**Avis de la Mission Régionale d'Autorité environnementale de la
région Nouvelle-Aquitaine
sur la mise en compatibilité du plan local d'urbanisme (PLU) de la
commune de Mézos (Landes) avec un projet de parc
photovoltaïque**

n°MRAe : 2020ANA7

Dossier : PP-2019-9090

Porteur de la procédure : Commune de Mézos

OAP afférente au projet (à gauche) et absence d'identification d'une quelconque protection dans le projet de règlement graphique (à droite)

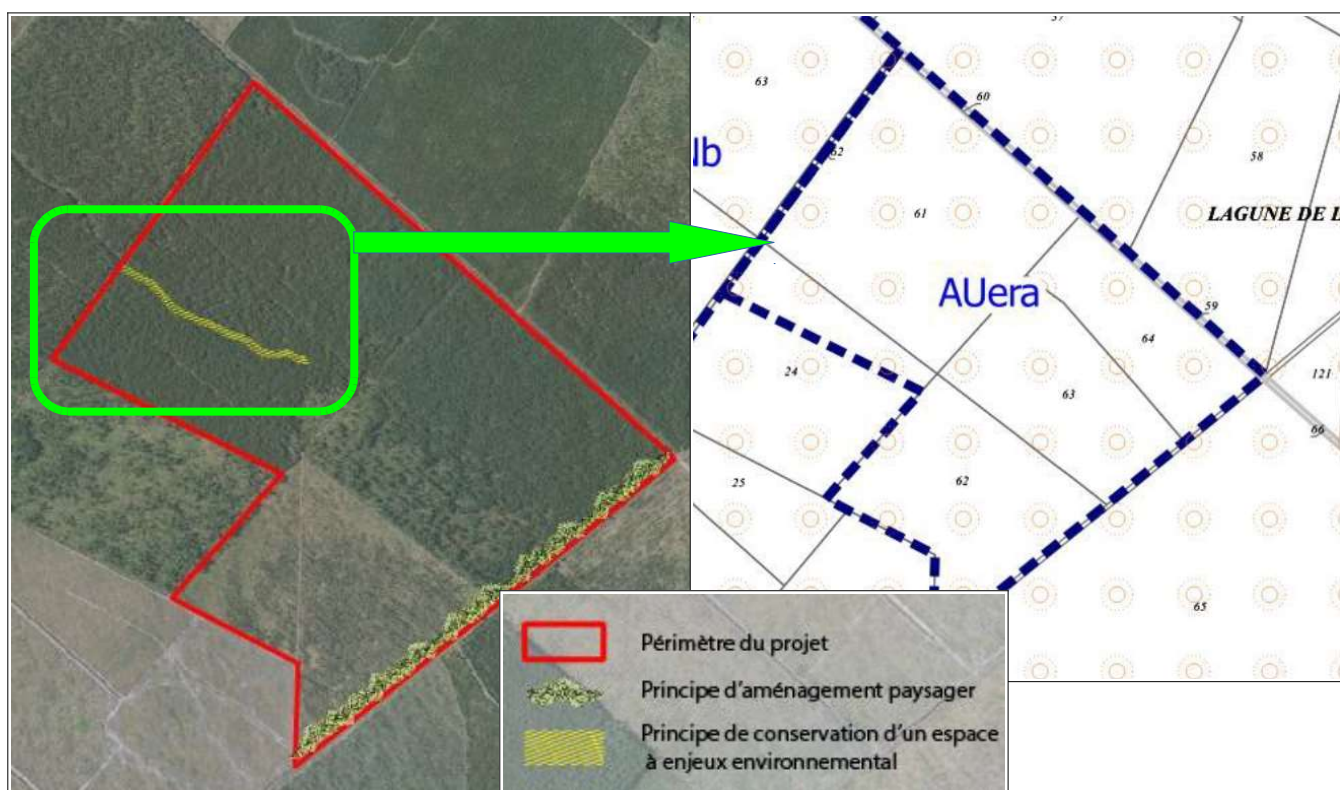
En outre, le projet de mise en compatibilité prévoit une orientation d'aménagement et de programmation dont le contenu, très réduit, ne constitue pas un cadre suffisant pour garantir un moindre impact environnemental de la mise en œuvre du projet.

À cet égard, la seule mesure identifiée au sein de l'OAP est celle d'un « principe de conservation d'un espace à enjeu environnemental », qui concerne une petite bande d'espace au sein du secteur. Si ce milieu présente réellement un enjeu environnemental, il aurait été opportun d'adopter à l'OAP une protection réglementaire reportée sur le règlement graphique, afin d'en garantir la bonne opposabilité.
